Datum	1 maart 2018
Agendapunt	Aanvraag uitbreiding / wijziging terras aan de gevel en aanvraag maatwerkterras op de brugvleugel voor Café Kalkhoven.
Onderwerp/adres	**Prinsengracht 283** (Café Kalkhoven)
Vraag ter afweging	**In hoeverre wil het gebied meewerken aan de verschillende aangevraagde terraswijzigingen en uitbreidingen (A t/m F) voor Café Kalkhoven?**
Korte toelichting	Op 12 december 2017 heeft Café Kalkhoven een aanvraag gedaan voor diverse uitbreidingen en wijzigingen van het huidige terras, genummerd A t/m F (zie bijlage 1). Het gaat om 5 delen aan de gevel (A t/m E) en 1 maatwerkterras op de brugvleugel (F). De gebiedsbeheerder heeft vooralsnog positief geadviseerd op de aanvraag. **Maatwerkterras op de brugvleugel** Vermoedelijk is in 2009 een exploitatievergunning verleend met een terras op de brugvleugel. In november 2012 is een aankondiging verzonden dat het terras op de brugvleugel niet is toegestaan en in 2013 niet meer vergund zal worden. In juni 2013 is het terras op de brugvleugel geweigerd, bij de aanvraag voor een verlenging van de exploitatievergunning. Terrassen op brugvleugels waren destijds niet toegestaan op grond van het Terrassenbeleid. De exploitant

A	Terras (gevel Westermarkt)
B	Terras (gevel Westermarkt)
C	Terras (gevel Westermarkt)
D	Gevelbankje (gevel Prinsengracht)
E	Terras (gevel Prinsengracht)
F	Terras (Brugvleugel)

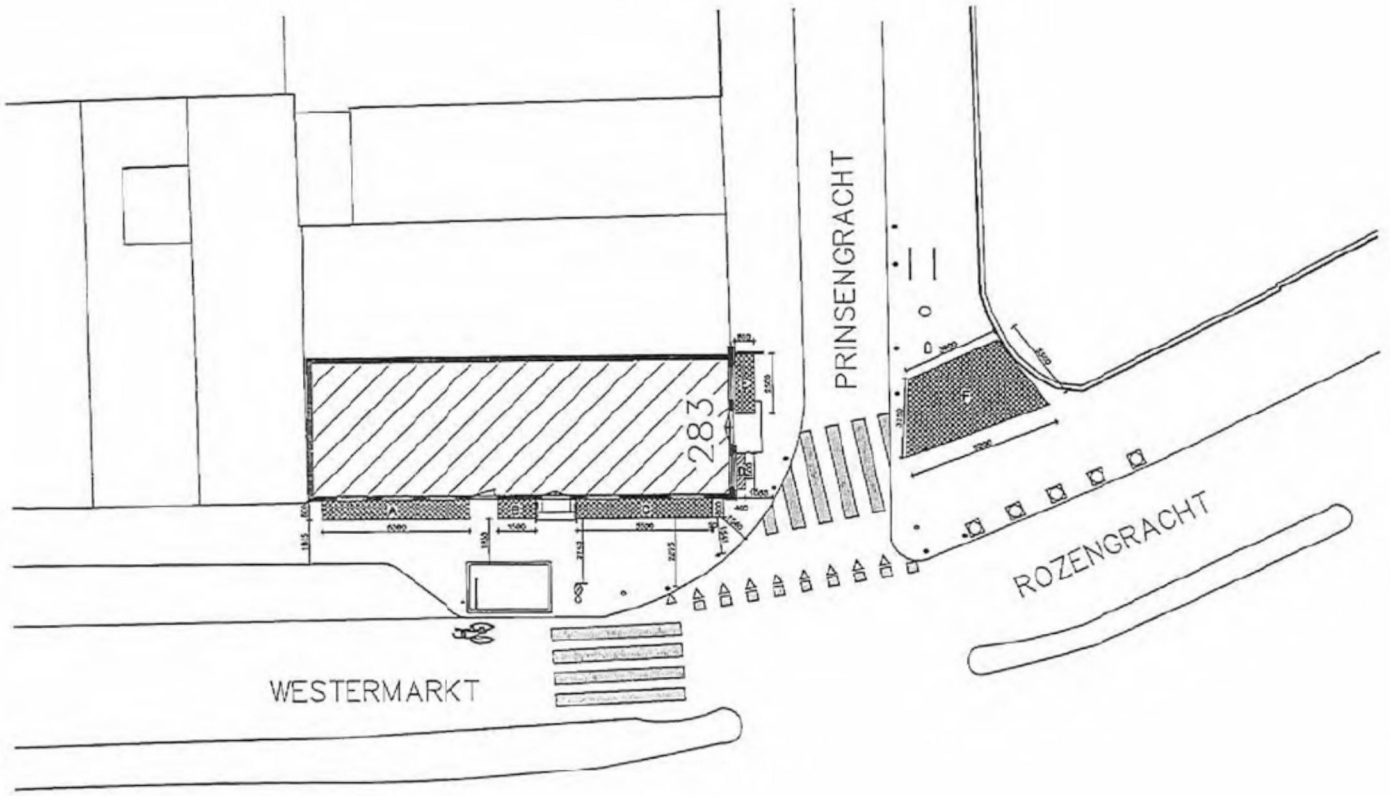
Terras A: Meewerken aan gevraagd terras. 0.80 cm diepte aanhouden en in de breedte 5.60 meter in plaats van gevraagde 6.00 meter (van meest linker raam tot deur).

Terras B: Weigeren in verband met het ontbreken van direct toezicht.

Terras C: Meerdere opties:

- 1e optie is meewerken aan gevraagd terras van 0.80 cm diep en 5.20 in plaats van 5.50 meter breed. (Dit is minder diep dan de 1.50 die ze nu hebben, maar breder dan de 4.60 meter die ze nu hebben. De breedte is dan tot en met het meest rechter raam. 5.50 meter breed kan m.i. niet).
- 2e optie is weigeren en vasthouden aan het huidige terras van 1,50 diep en 4.60 breed.
- Tussenoplossing: gevraagde terras weigeren, maar een terras van 1.00 meter diep en 5.20 meter breed vergunnen.

Terras D: Weigeren in verband met doorloopruimte. De ruimte tussen het Amsterdammertje op de hoek en de gevel is precies de minimaal benodigde doorloopruimte voor voetgangers: 1.50 meter.

Terras E: Men vraagt een minder diep maar breder terras aan dan nu vergund. Dit terras heb ik ter plaatse nagemeten en is op dit moment 1.00 meter diep (conform vergunning) en 2.30 meter breed. Hier aan meewerken i.p.v. de gevraagde 0.80 diep en 2.50 breed.

Terras F: Vasthouden aan weigering uit het verleden en hier naar verwijzen indien mogelijk. Nu het Terrassenbeleid gewijzigd is vraag ik mij af of dat wel kan?
Daarnaast overlapt het gevraagde terras de doorgang naar een zebrapad en op de brugvleugel staan objecten: een verkeerslicht, verkeersbord, een paal met bovenleidingen voor de tram, Amsterdammertjes, lantaarnpaal, fietsenrek, elektriciteitskastje.

Figuur 2.1: Brugvleugel Prinsengracht – Raadhuisstraat

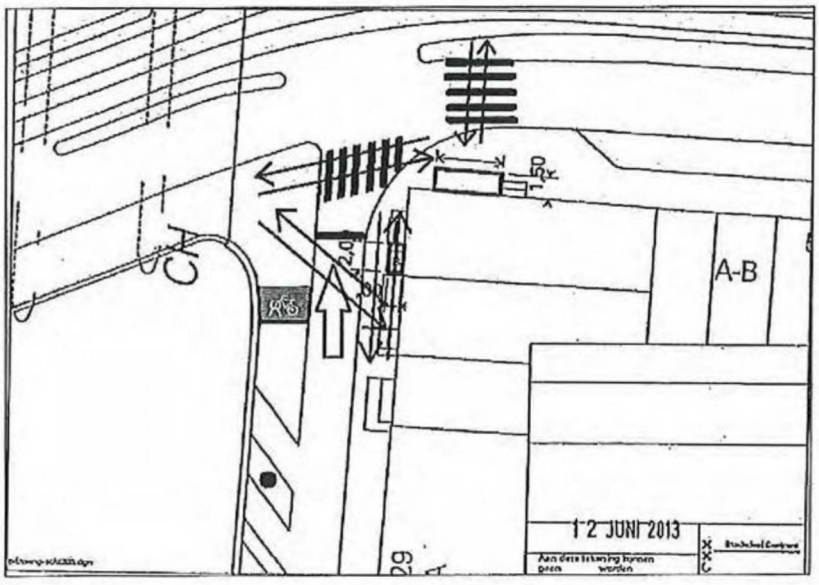
De betreffende brugvleugel tegenover Café Kalkhoven is gevestigd op de kruising Prinsengracht – Raadhuisstraat. Het deel van de Prinsengracht tegenover Café Kalkhoven begint met een kleinschalig terras, dat overgaat in een straatgedeelte bestaande uit een trottoir, eenrichtingsweg richting de kruising Prinsengracht – Raadhuisstraat en de betreffende brugvleugel. Om het verkeer, komende vanaf de Prinsengracht, te reguleren richting de kruising Prinsengracht – Raadhuisstraat is deze voorzien van een verkeerslicht en een voetgangersoversteekplaats.[7] Voor het verkeerslicht is er sprake van een stopstreep waarbij fietsers voorgesitueerd worden in een opstel plaats oor het overige verkeer. Voetgangers naar en van de brugvleugel worden geleid via de voetgangersoversteekplaats en het betreffende verkeerslicht. Het ontbreekt voetgangers aan een trottoir aan de zijde van de gracht van de Prinsengracht.

De brugvleugel eindigt in een fietsenrek met een hek, waarachter parkeerplaatsen zijn gevestigd. Voetgangers kunnen hierdoor hun richting niet vervolgen langs de Prinsengracht en dienen daarom over te steken over de aanwezige opstelplaats voor fietsers en kruisen hiermee het overige verkeer voor de stopstreep. Los van de voetgangersoversteekplaats zijn er geen fysieke maatregelen aanwezig om de loopstroom van de voetganger te reguleren. Dit zal er voor zorgen dat voetgangers,ondanks de aanwezige voetgangersoversteekplaats, de kortste route kiezen. Het resultaat is dat voetgangers de route met de minste weerstand kiezen.[8] Dit resulteert in de onderstaande voetgangersbewegingen, zie figuur 2.2.[9]

Figuur 2.3: Situatie brugvleugel met terrasgedeelte

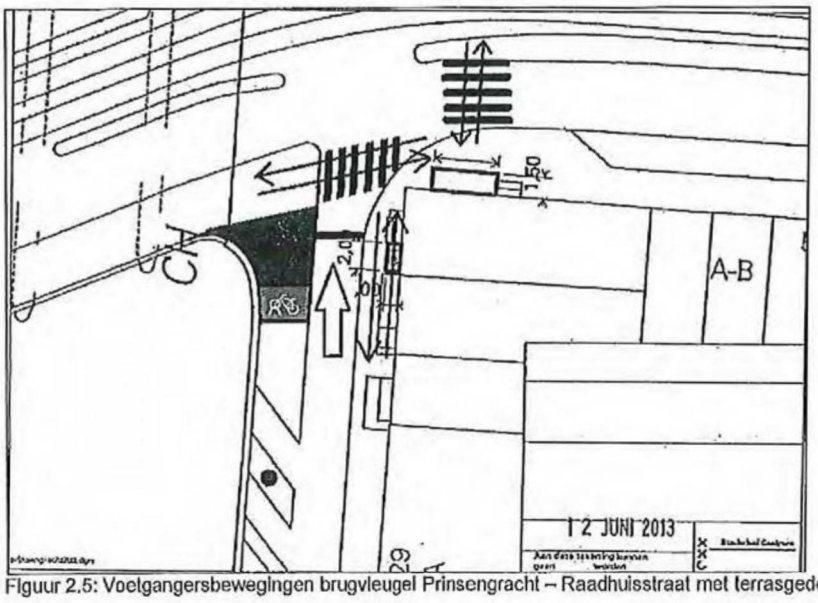
Het deel van de brugvleugel tegenover Café Kalkhoven tussen het terrasgedeelte en de stoeprand met de Raadhuisstraat is zo'n 4,50 meter breed. Uitgaande van de minimale breedte van een trottoir van 1,50 meter is verkeerskundig gezien is deze maatvoering ruim voldoende voor de doorgang van voetgangers.

Uit observatie en maatvoering blijkt dat de looproute op de brug van en naar de voetgangersoversteekplaats met de Prinsengracht ruim voldoende breed is. Het terras heeft een positief effect op de looproutes: het stuurt de voetgangers richting de geregelde oversteekplaats, zodat schuin oversteken vanaf de brug richting Prinsengracht wordt voorkomen. Voetgangers kruizen zo niet de fietser op de opstelplaats en het overige eenrichtingsverkeer komende vanaf de Prinsengracht dat de Raadhuisstraat op rijdt.
